改善箇所説明図

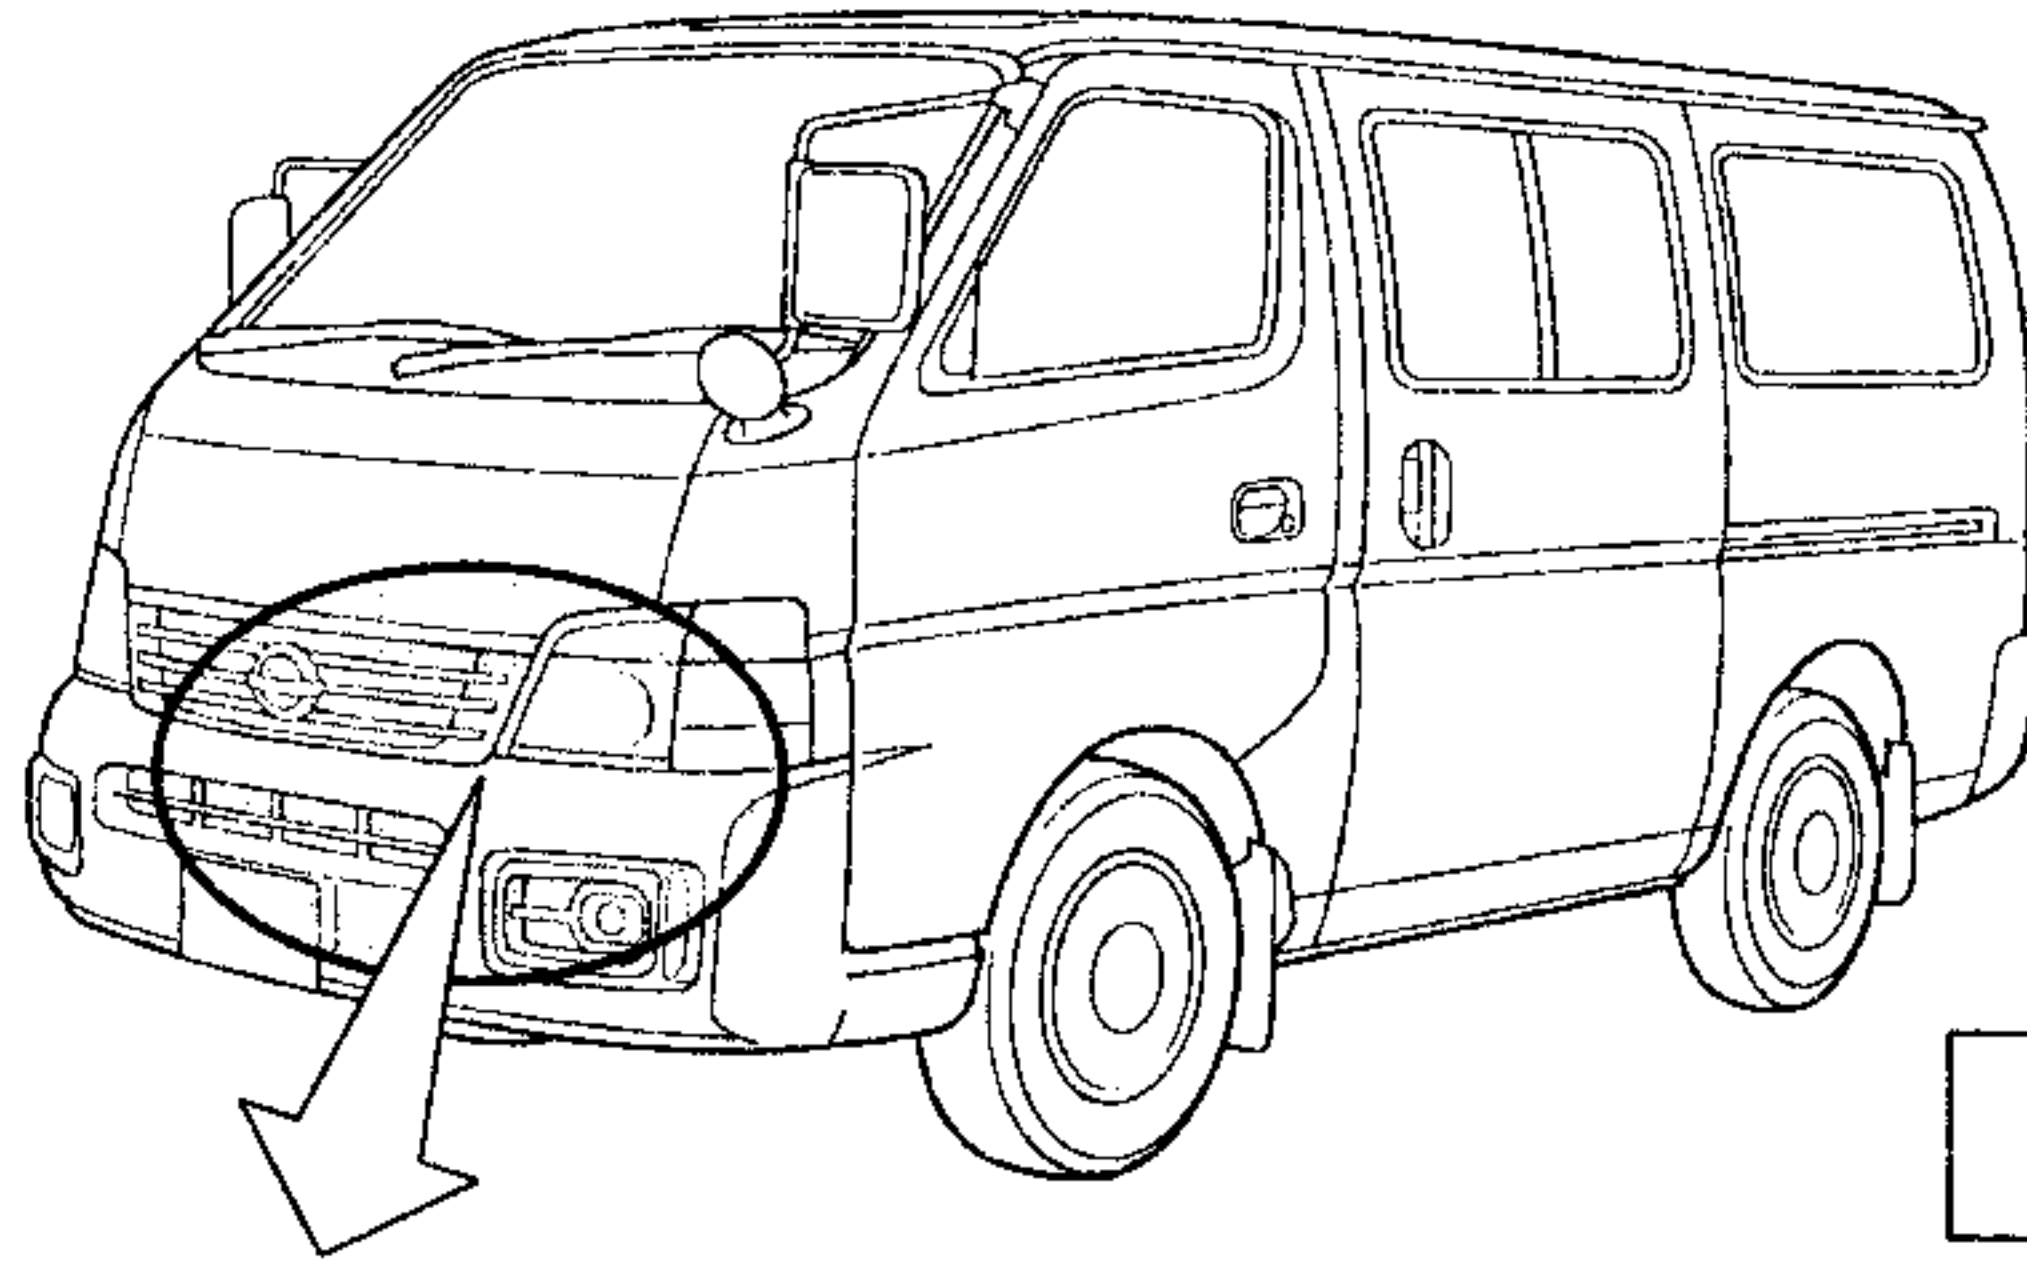
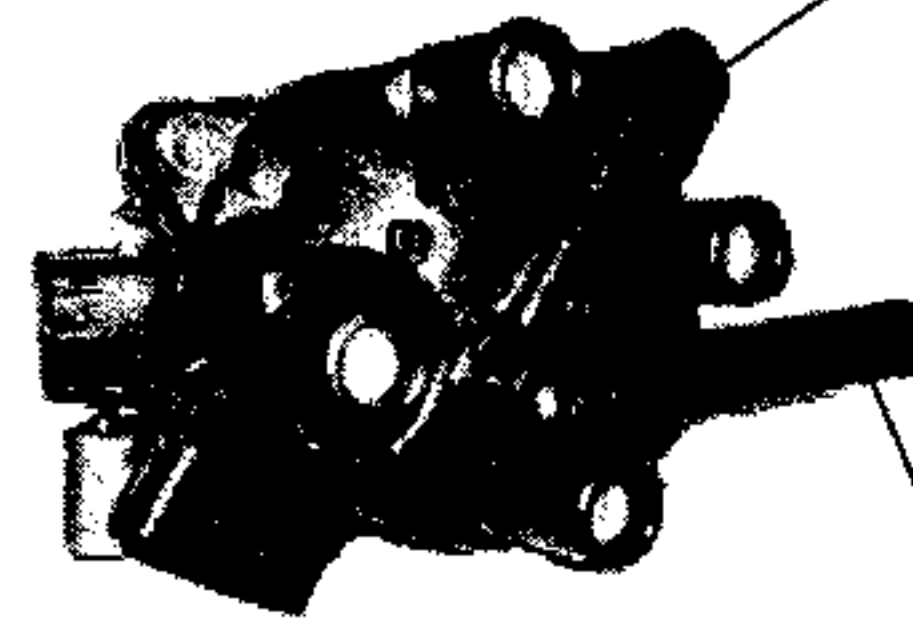
基準不適合発生箇所

ハイテンションケーブルのディストリビュータ側コネクタ形状が不適切なため、当該ケーブルがディストリビュータの換気ホースと干渉し、換気が不十分になるものがある。そのため、そのまま使用を続けると、ディストリビュータ内部に錆が発生し、エンジンの回転が不安定となり、最悪の場合、エンストして再始動できなくなるおそれがある。

対策前	対策後
90° コネクタ	105°

全車両、当該ハイテンションケーブル（一本）を対策品に交換する。また、ディストリビュータの内部を点検し、錆が発生しているものは新品と交換する。

識別：銀色のシールをモデルナンバープレートに貼り付ける。
